Název a evidenční číslo Stavby: II/237 Nové Strašecí, oprava mostu ev. č. 237-007 nad tratí ČD - Stavba	Číslo SO/PS / / číslo Změny SO/PS: 181/1	Číslo ZBV: 3
Název stavebního objektu/provozního souboru (SO/PS): Dopravně-inženýrská opatření

Změnový list

ZÁPIS

Schematický plánek DO - Značení průjezdu stavbou

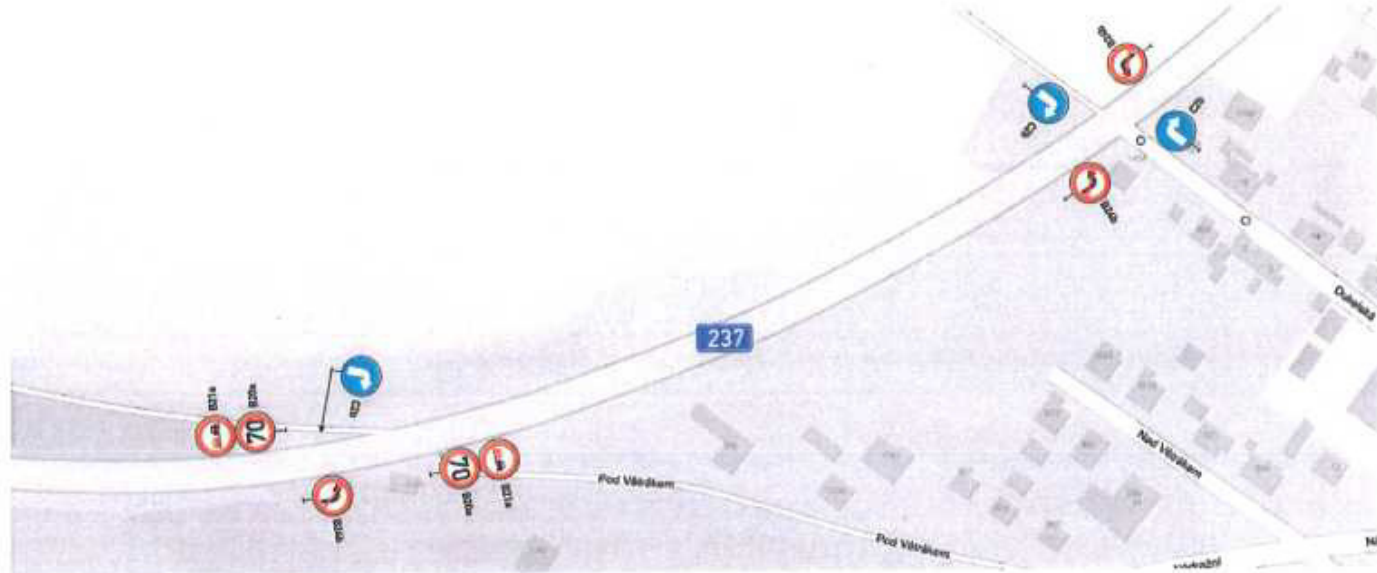
ZIMNÍ PŘESTÁVKA

Na základě požadavku investora došlo v období zimní přestávky od 1.11.2020 do 1.4.2021 k zastavení prací pro bezproblémové zajištění řádné zimní údržby správcem silnice. Dále z důvodu obtížné predikce klimatických podmínek v zimních měsících nebylo možné dokončit rekonstrukci vozovky (etapa 2 a 5) navrženou technologií - recyklace za studena, protože by mohlo dojít k nežádoucímu přerušování prací (např. po vyfrézování vozovky). Z tohoto důvodu bylo nutné zajistit DIO v rozestavěném úseku na období zimní přestávky (1.11.2020 - 31.3. 2021 - tj. 151 dní)
